丹凤第二医院新增 DSA 核技术利用项目

环境影响报告表

丹凤第二医院新增 DSA 核技术利用项目 环境影响报告表技术评审会专家组意见

丹凤第二医院新增 DSA 核技术利用项目环境影响报告表修改说明

图 9-2 DSA 操作流程及产污环节示意图

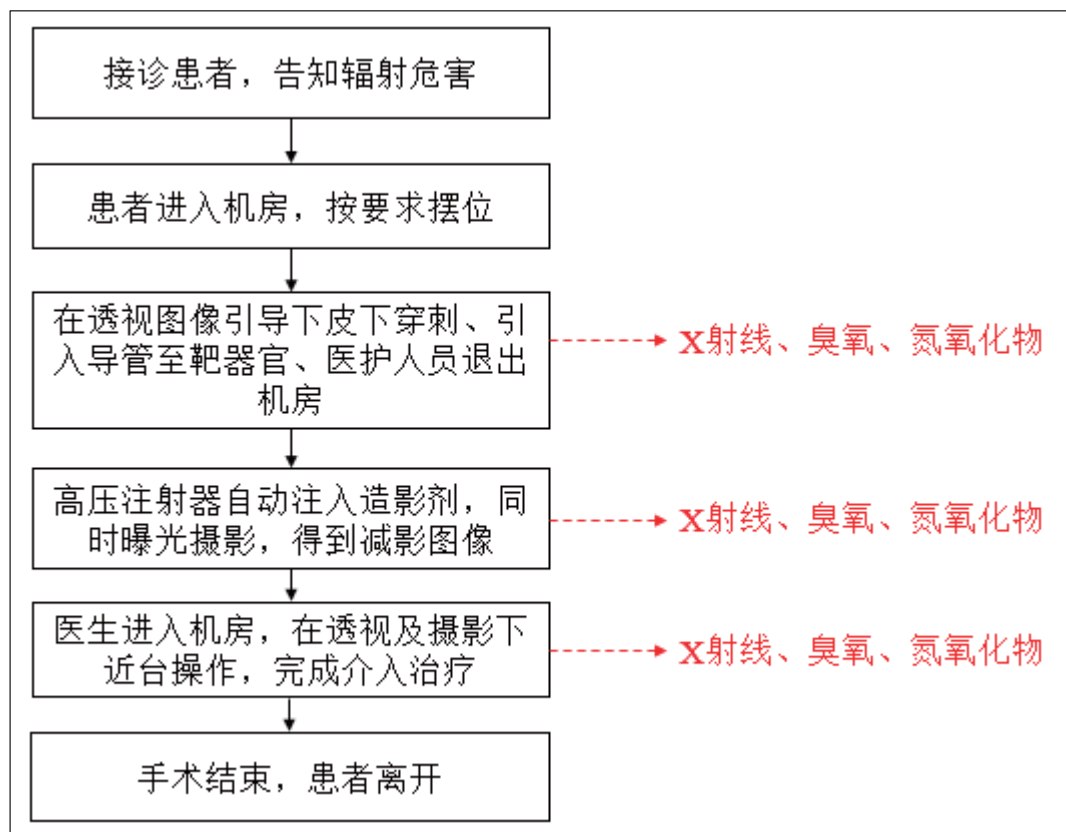
2、完善操作流程及产污环节和人流、物流路径规划;核实并完善辐射防护措施设置情况,补充设备固有辐射防护和安全措施;

序号	意见	修改内容	页码
1	补充医院目前建设情况，给出工作量及透视模式、摄影模式出束时间	已补充，医院主体工程已建成	P1
		已补充完善工作量，年进行手术 400 台，平均每台介入手术透视时长为 10min，摄影时长为 0.5min，则年透视时长为 66.7h，年摄影时长为 3.33h	P3
2	完善操作流程及产污环节和人流、物流路径规划；核实并完善辐射防护措施设置情况，补充设备固有辐射防护和安措施	已完善操作流程及产污环节，见图 9-2	P25
		已完善人流、物流路径，见图 9-3，医护人员从医生防护门进出手术室；患者通过患者防护门进出手术室；医疗垃圾通过污物门转运至医疗垃圾暂存间	P26
		已核实辐射防护措施布置情况，各面墙体、屋顶及地面的防护铅当量约为 4~5.76mm Pb	P29、30
		已补充设备固有辐射安全设施，包括显示器、透视开关、床侧铅悬挂防护屏和床侧防护帘等	P31
3	补充通排风位置和通排风口、电缆口的辐射防护设计并附图	已补充，电缆铺设于 10cm 深的电缆沟内，沟底铺设 5cm 的含钡砂浆，见图 10-6、10-7；通风采用上送下排方式，通风口穿墙处设置 3.6mmPb 的铅百叶，见图 10-8	P32、33
4	核实 DSA 设备 1m 处剂量率取值及依据，据此核算关注点剂量率、人员年附加剂量；完善事故情况剂量估算，假设事故状态应选透视状态，而且需要明确是受到散射和漏射线的影响	已核实，设备 1m 处剂量率根据《医用血管造影 X 射线机专用技术条件》(YY/T 0740-2022) 取值，透视、摄影状态下管电流按照 25mA、500mA 进行估算，并据此核对了关注点剂量率和人员年附加剂量	P38~43
		已完善事故工况下的剂量估算，假设门-灯联锁故障，人员误入受到透视状态下的泄漏及散射辐射，根据估算，人员在距射线源 4m 处停留 40s 将受到 0.001mSv 的附加剂量	P44、45
5	完善环保投资，优化报告表的附图附件	已完善环保投资，见表 12-4，已补充放射防护安全管理领导小组红头文件，见附件	P49、附件
